# PROPUESTAS DE MEJORAS AL DISEÑO DE DETALLE DE LA PLMQ

## 15. ESTACIÓN 09 – EL EJIDO

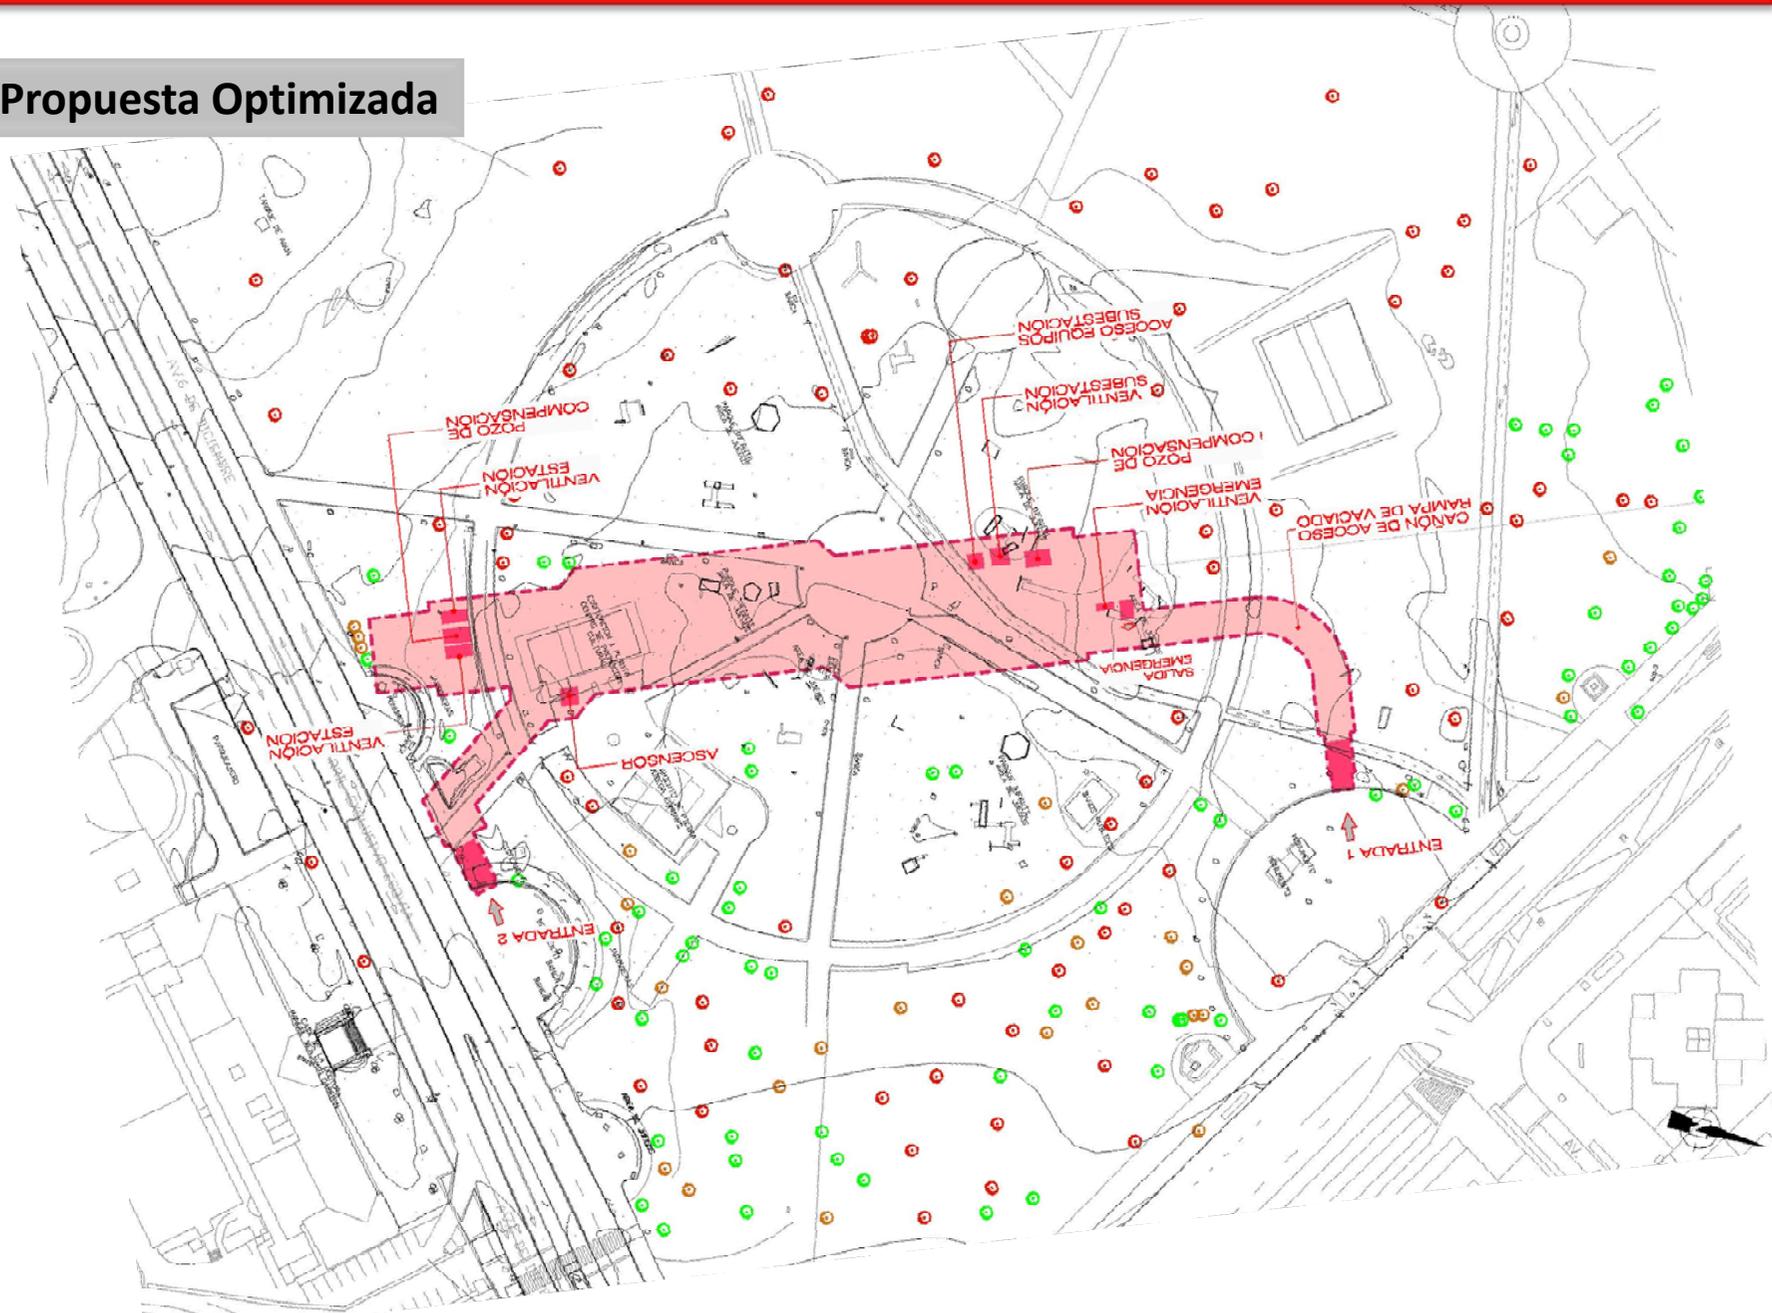
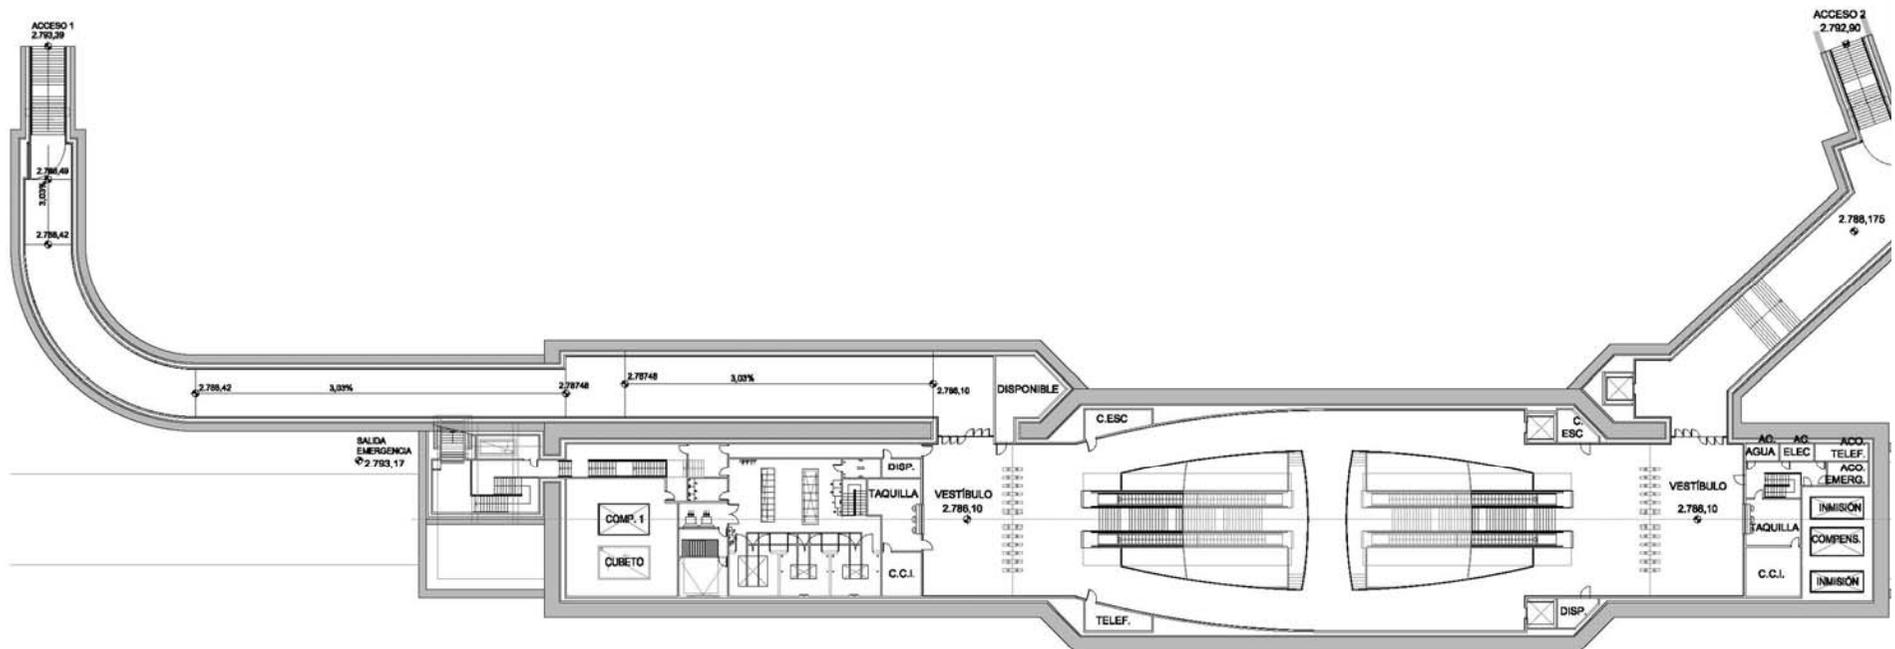
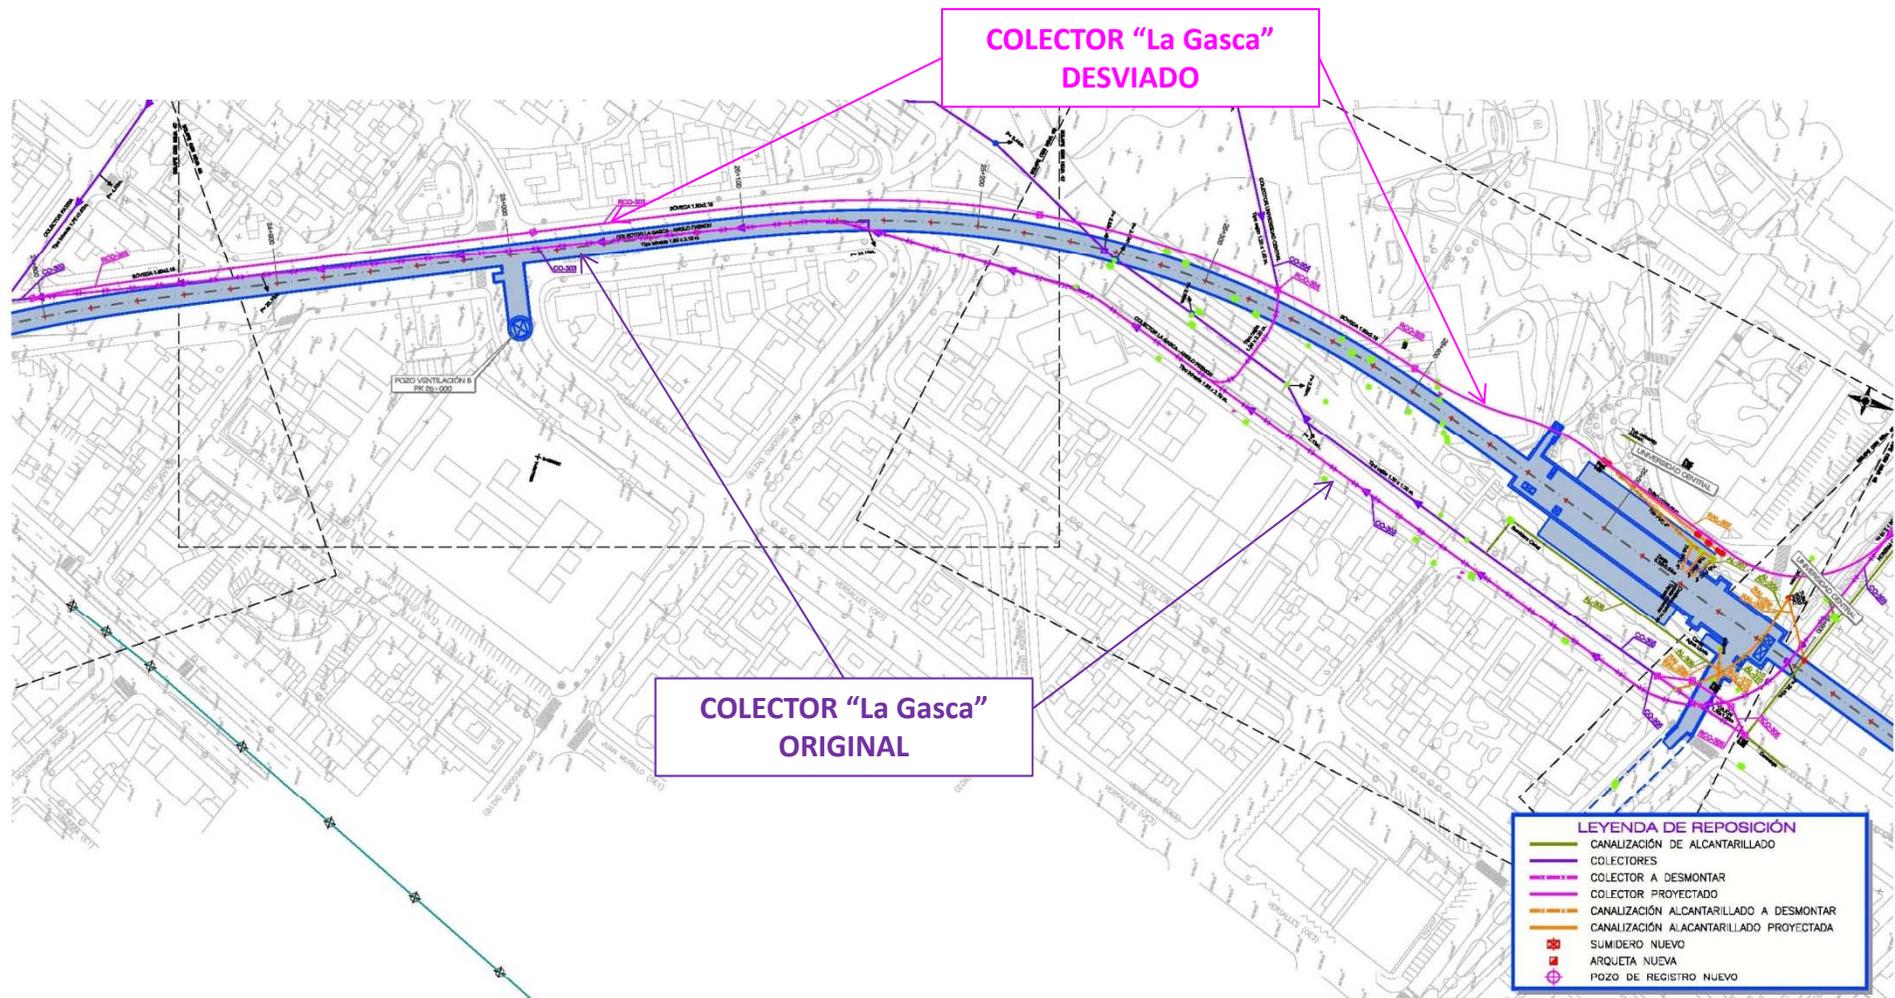
- 1) Se cambia a un modelo “San Francisco”
- 2) Se reduce el volumen de la estación (de 90.000 a 70.000 m<sup>3</sup>)
- 3) Se reduce la superficie de ocupación de 5.110 a 3.065 m<sup>2</sup>
- 4) Se eliminan las pilas pilote
- 5) No se afecta a árboles patrimoniales (color rojo)

- ✓ Supresión de 18 pilas pilote y reducción del volumen de la estación sin perder funcionalidad
- ✓ Se consigue compatibilizar la solución con los árboles patrimoniales

## 16. TRAMO TÚNEL entre EL EJIDO y UNIVERSIDAD CENTRAL

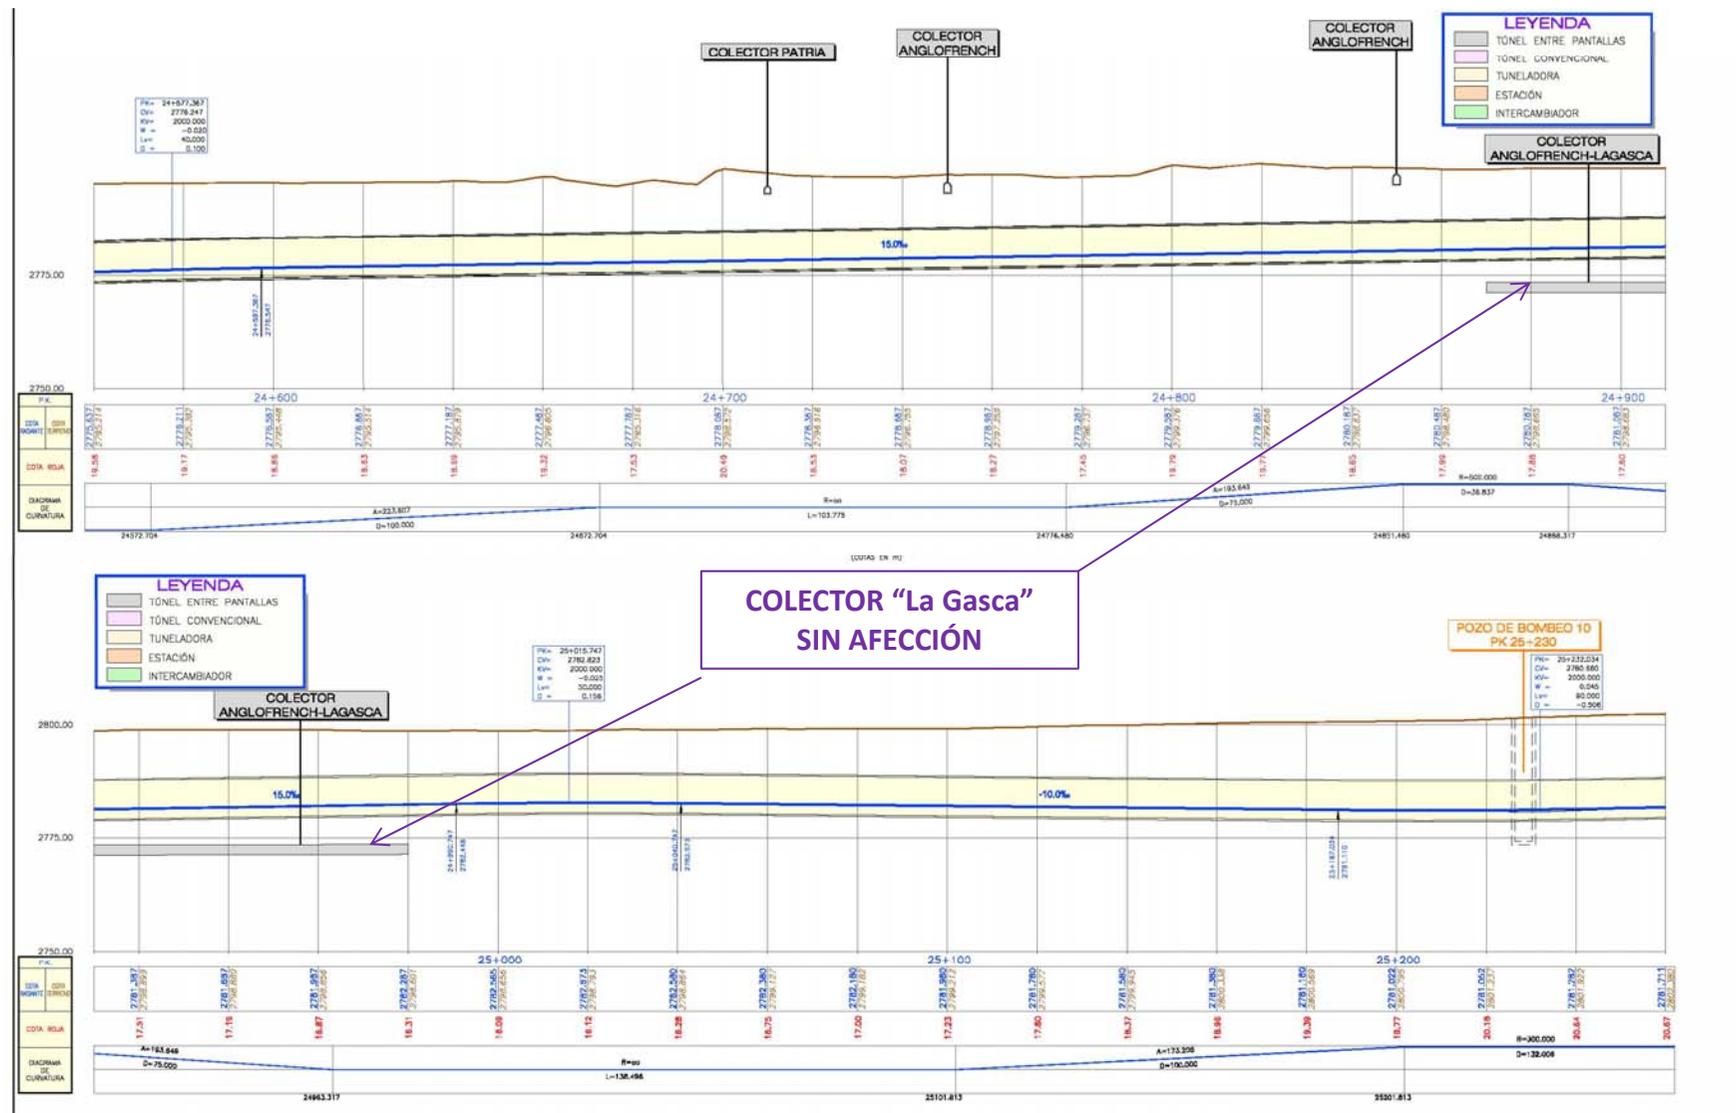
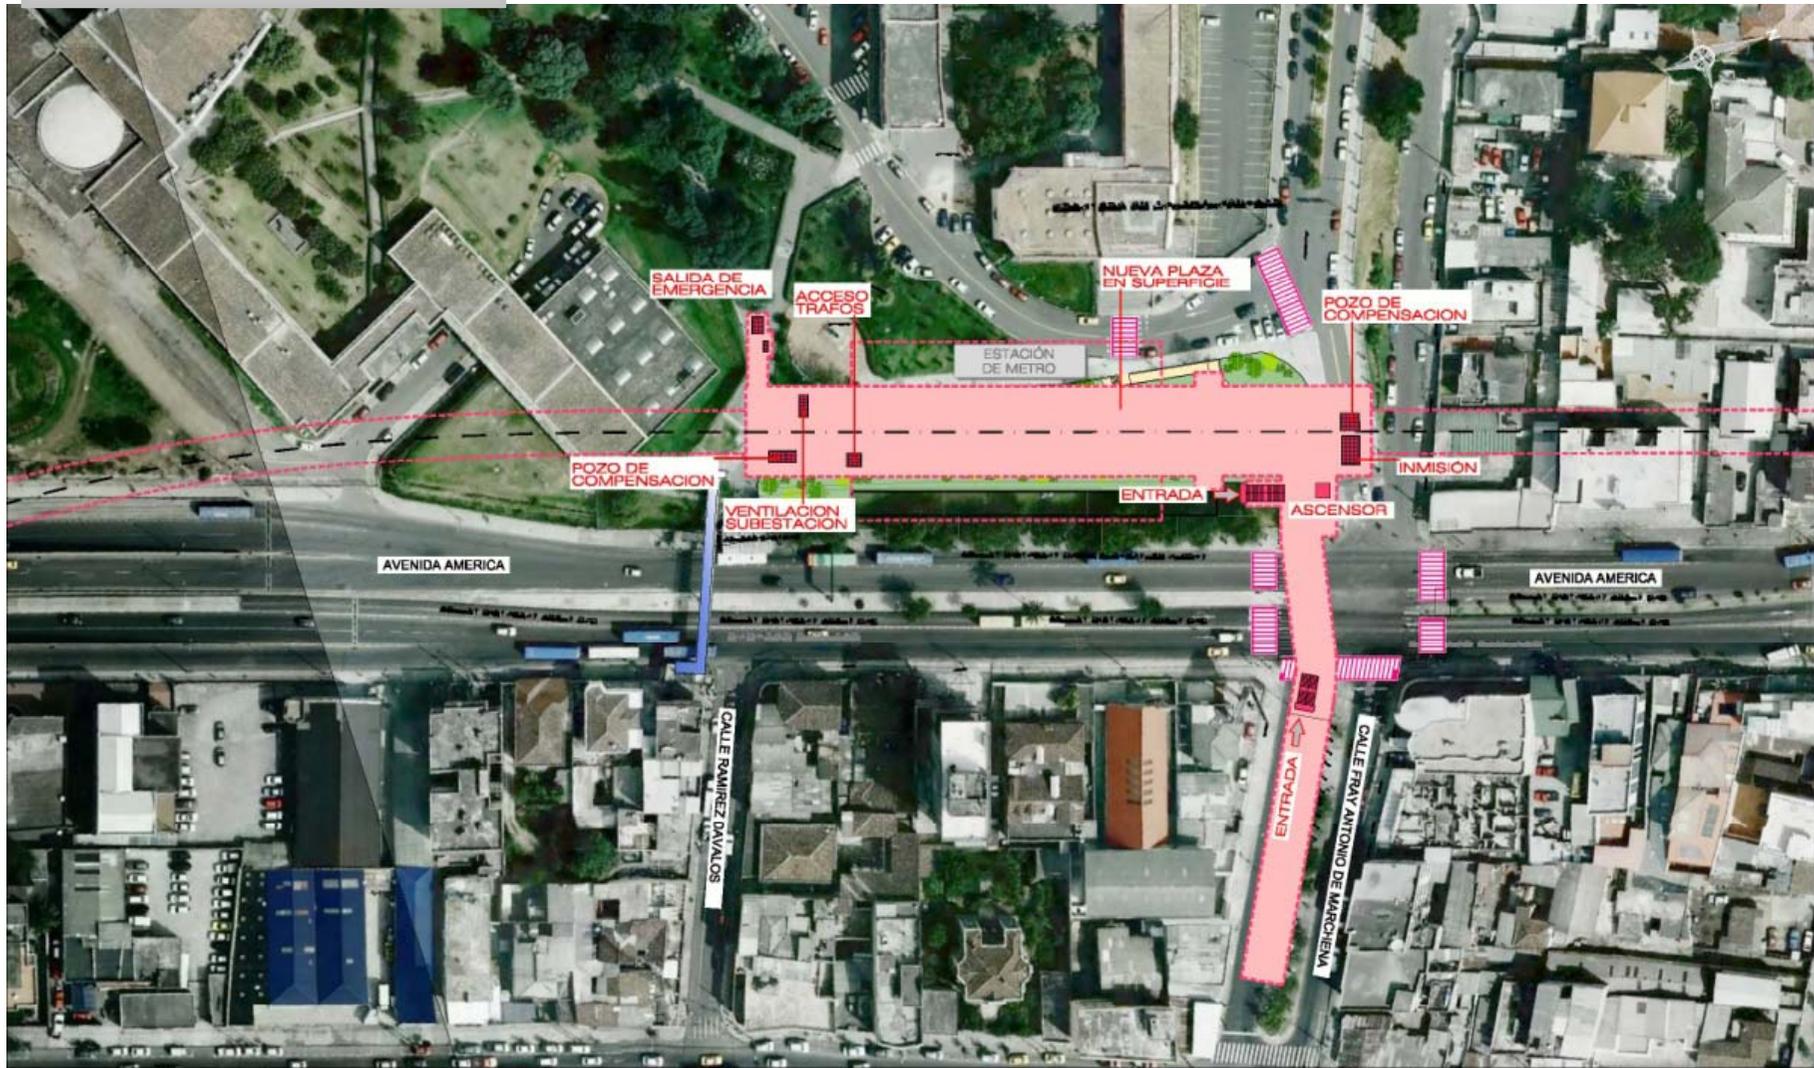
- 1) Reajuste del trazado en planta como consecuencia del rediseño de las estaciones de El Ejido y Universidad Central, y para evitar el desvío del colector La Gasca-Anglo French

- ✓ La nueva posición de Universidad Central y el cambio de trazado parece que permitiría evitar la afección al colector de La Gasca, que en el proyecto original se desvía en casi 1 km.
